# 泊発電所3号炉

## 防潮堤の構造成立性評価方針について

(指摘事項に対するコメント回答を含む)

令和5年1月19日  
北海道電力株式会社

アンカーボルトBの設計方針

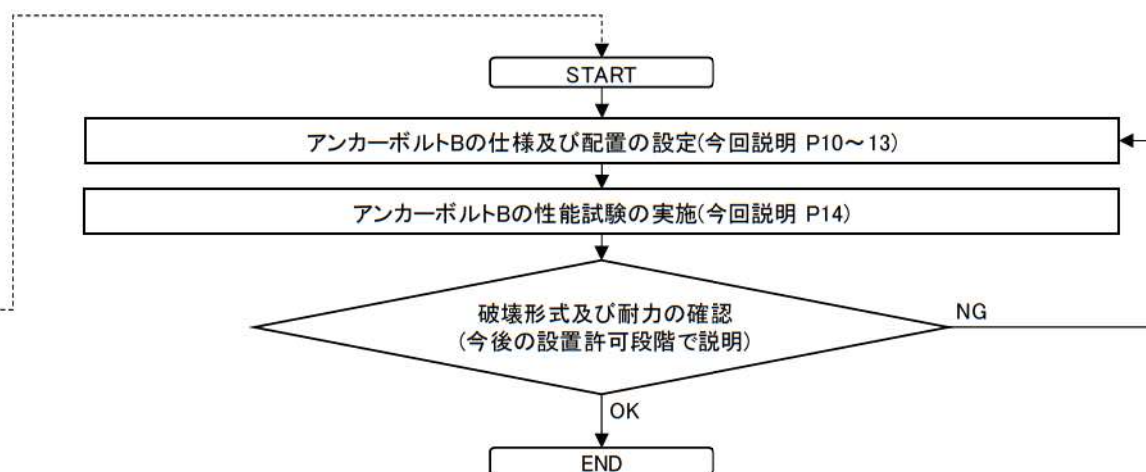
## 【指摘事項 221101-03, 221101-04】

止水目地の構造の一部であるアンカーボルトBの性能試験について、参考とする規格、基準等の適用範囲及びセメント改良土の特性を踏まえ、試験方法の詳細を説明すること。なお、説明に当たっては、以下の事項を含めて説明すること。

- 性能試験における試験体の確認項目(アンカーボルトの埋め込み深さ、配置間隔、埋込み側の端部形状等、性能試験の適用範囲に係るもの)
- 上記項目に対する試験体の条件設定の考え方

### 【指摘事項 221101-04】

止水目地の構造の一部であるアンカーボルトBの設計について、性能試験の結果を踏まえ、許容限界を含む設計の考え方を説明すること。なお、説明に当たっては、以下の事項を含めて説明すること。

- 性能試験の結果から判定される、アンカーボルトBおよびセメント改良土の破壊モード
- 上記破壊モードを踏まえた、止水目地およびセメント改良土に要求される止水機能

- 指摘事項221101-03について、アンカーボルトBの性能試験の実施により、「各種合成構造設計指針・同解説(社団法人日本建築学会、2010年)」(以下、「各種合成構造設計指針」という。)の適用性を確認し、アンカーボルトBの性能試験における試験体の確認項目及び条件設定の考え方については、各種合成構造設計指針を参考とする。
- 指摘事項221101-04について、アンカーボルトBの許容限界は概ね弾性範囲内で設定し、アンカーボルトBの性能試験の結果を踏まえ、各種合成構造設計指針の適用性を確認する。
- また、アンカーボルトBの性能試験の試験結果を踏まえた許容限界を含む設計の考え方は、今後、設置変更許可段階で説明する。

- アンカーボルトBの設計方針及び性能試験フローは、下図のとおりである。
- アンカーボルトの設計指針は、各種合成構造設計指針、「コンクリートのあと施工アンカー工法の設計・施工指針(公益社団法人土木学会, 2014年)」及び「あと施工アンカー施工指針(一般社団法人日本建築あと施工アンカー協会, 2016年)」がある。
- アンカーボルトBの設計で参考にする指針は、アンカーボルトBは先付け工法を計画していることから、先付け工法の設計に関する記載がある各種合成構造設計指針とする。
- アンカーボルトBの設計においては、各種合成構造設計指針を参考に、アンカーボルトBの降伏が先行することを基本とし、許容限界は概ね弾性範囲内で設定する。
- 各種合成構造設計指針の適用性の確認並びにアンカーボルトBの仕様及び許容限界の設定については、アンカーボルトBの性能試験で確認する破壊形式及び耐力を踏まえて行う。

セメント改良土の室内配合試験で得られた強度と  
コンクリート標準示方書※2の関係式を用いて算出した強度の比較

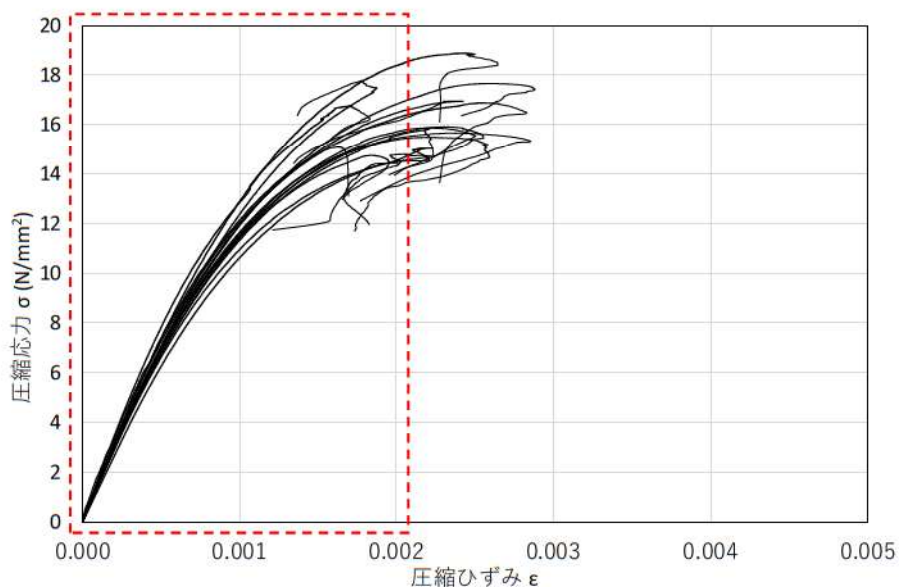
# 審査会合における指摘事項に対する回答(4/10)※1

## 【指摘事項 221101-03, 221101-04】

○セメント改良土の室内配合試験(P61参照)で得られた引張強度及びせん断強度は、コンクリート標準示方書※2の関係式を用いて算出した値と比較し、せん断強度はやや低いものの、概ね同じであり、コンクリートに類似した特性があることから、各種合成構造設計指針の適用性はあると考えられる。
